Oggetto: Trasmissione del Parere Istruttorio Conclusivo relativo al riesame dell'AIA rilasciata alla ENEL Produzione S.p.A. per la Centrale termoelettrica di Porto Corsini - Procedimento ID 37/10571.

**COMMISSIONE ISTRUTTORIA IPPC
ENEL PRODUZIONE SpA
Centrale Termoelettrica di Porto Corsini**

PARERE ISTRUTTORIO CONCLUSIVO

Ottemperanza alla prescrizione di cui al punto 9.4 del Parere Istruttorio Conclusivo e all'art. 1 comma 3 del Decreto AIA prot. ex DSA-DEC-2009-0001631 del 12/11/2009.

Figura 8

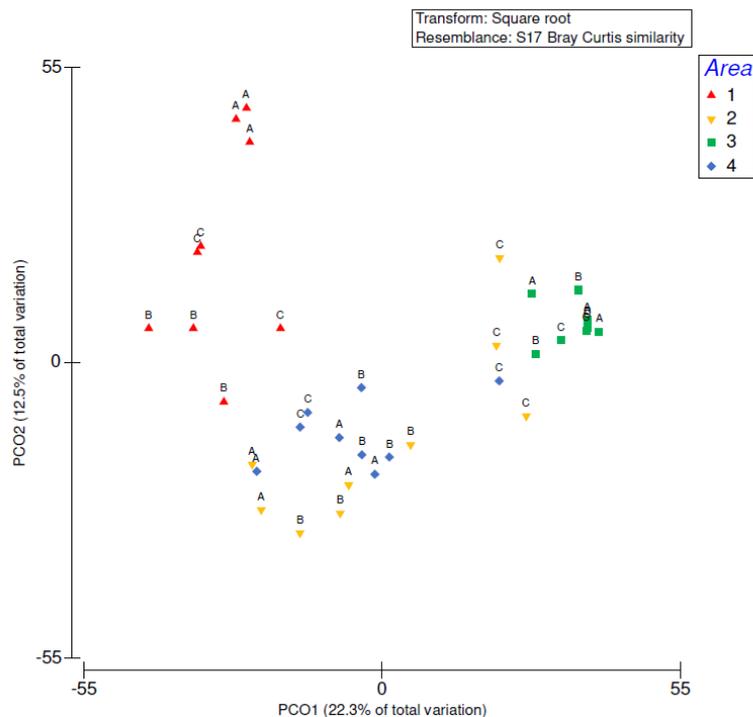
Nello studio si afferma che il grafico di ordinamento bidimensionale (Asse PCO1+Asse PCO2), nonostante spieghi solo il 34,8% della variabilità complessiva del sistema, permette di evidenziare un chiaro differenziamento dei popolamenti presenti nell'Area 1 rispetto alle altre aree.

L'analisi di struttura di comunità conferma l'elevata variabilità dei popolamenti a scala spaziale locale e rileva un'interazione significativa tra i due fattori principali dell'analisi. I successivi confronti a posteriori (*pair wise*) indicano che tutti i popolamenti di tutte le aree differiscono tra di loro, ma con un netto differenziamento di quelli dell'Area 1 rispetto a quelli dell'Area 2 e 4. Questo può essere il risultato di un maggiore disturbo antropico e di un maggiore confinamento dell'Area 1 e non può essere messo in relazione con la presenza della centrale Enel in Area 2, dove si hanno popolamenti più simili a quelli delle aree meno disturbate (Area 3 e 4).

Figura 9

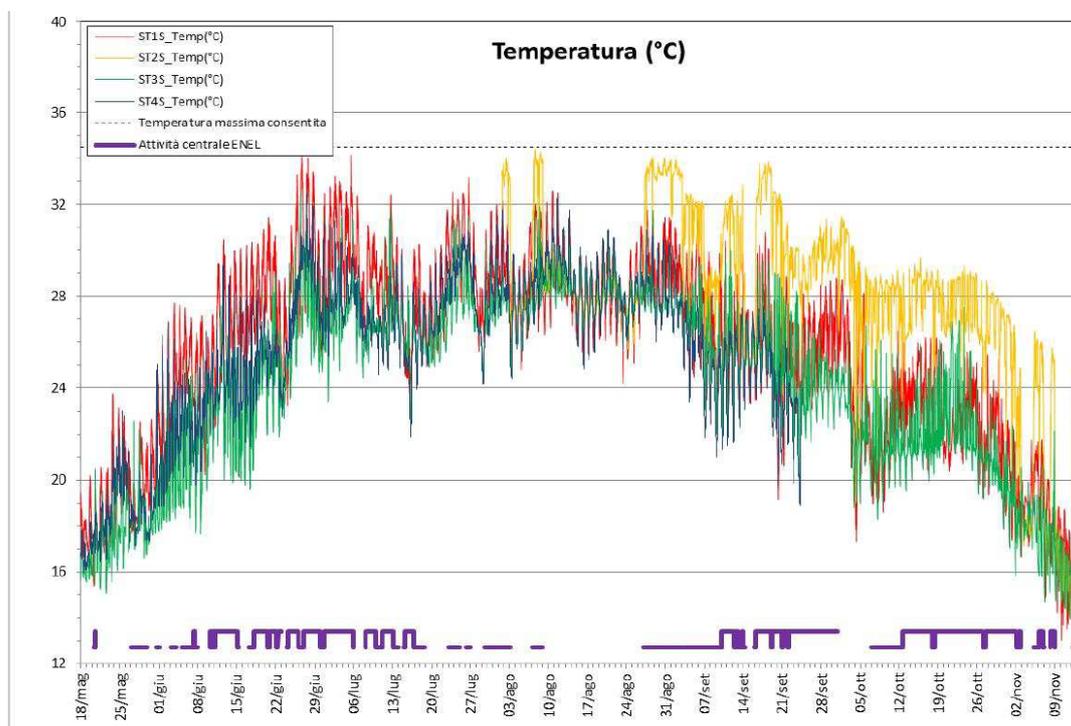
Il grafico sopra riportato mostra chiaramente il particolare andamento stagionale verificatosi dalla primavera all'autunno 2019. Il graduale e regolare aumento delle temperature si è interrotto il 6 luglio a seguito dell'arrivo di perturbazioni meteorologiche che si sono susseguite per il resto dell'estate, determinando un andamento altalenante centrato sui 27-28°C fino al 7 settembre. Da lì in avanti vi è stato un graduale raffreddamento delle acque di tutta la laguna.

La stazione 1 mostra quasi sempre valori di temperatura dell'acqua superficiale nettamente superiori a quelli registrati nelle stazioni lontane da sorgenti di calore (St. 3 e 4), probabilmente a causa di reflui termici presenti a monte della stazione di misura.

La stazione 2, collocata nei pressi dello scarico delle acque della centrale Enel, presenta valori più elevati di quelli registrati nelle stazioni lontane da sorgenti di calore (St. 3 e 4) durante le fasi di attività della centrale. La temperatura dell'acqua superficiale resta comunque inferiore al limite massimo consentito allo scarico, pari a 34,5 °C, come da parere istruttorio conclusivo (prot. CIPPC-00_2013-0000382 del 04/03/2013).

Figura 10

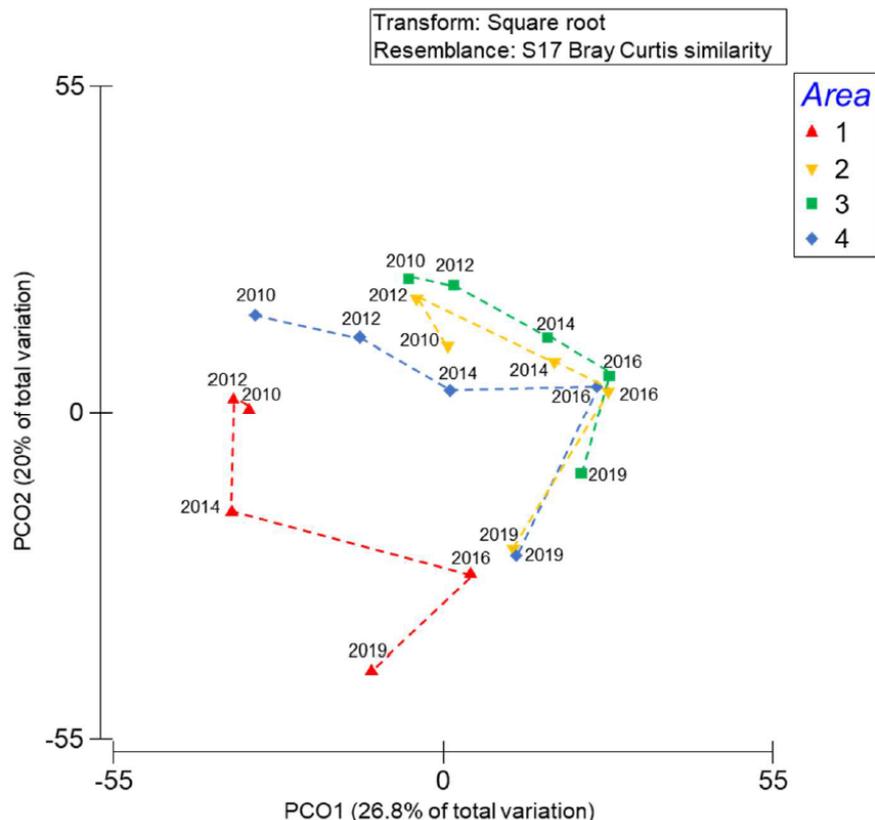
Il grafico di ordinamento, riportato nella seguente figura, mostra chiaramente come nel tempo la struttura dei popolamenti dell'Area 1 è sempre rimasta ben differenziata da quelle delle altre aree. Le strutture dei popolamenti presenti nel resto della laguna seguono invece una traiettoria di cambiamenti simili tra loro, cioè nella stessa direzione, con un'iniziale convergenza dei popolamenti dell'Area 4 verso quelli delle Aree 2 e 3.

Nel 2016 si è osservata una variazione dei popolamenti nell'Area 1 parallela, quindi coerente sebbene distinta, con quella avvenuta nel resto della laguna nello stesso periodo. Nell'ultimo periodo, dal 2016 al 2019, tutti i popolamenti bentonici della laguna sono leggermente cambiati rispetto al 2016 ma comunque in modo coerente tra di loro, cioè assumendo una medesima direzione sul grafico.

In questo modo i popolamenti dell'Area 1, la zona più interna e disturbata, restano chiaramente differenziati da tutti gli altri. I popolamenti dell'Area 2 e 4, rispettivamente quella più vicina al mare su cui insiste la centrale Enel e quella più interna e lontana da sorgenti di disturbo, confermano la loro tendenza ad assomigliarsi, e a mantenere un certo differenziamento da quelli di Area 3. Tutto questo sostanzialmente conferma uno stato ecologico migliore sia nelle aree più prossime al mare sia nell'area interna lontano dagli impatti antropici, rispetto all'Area 1, maggiormente affetta, ancora oggi ma soprattutto nel passato, da diverse tipologie di disturbo antropico.
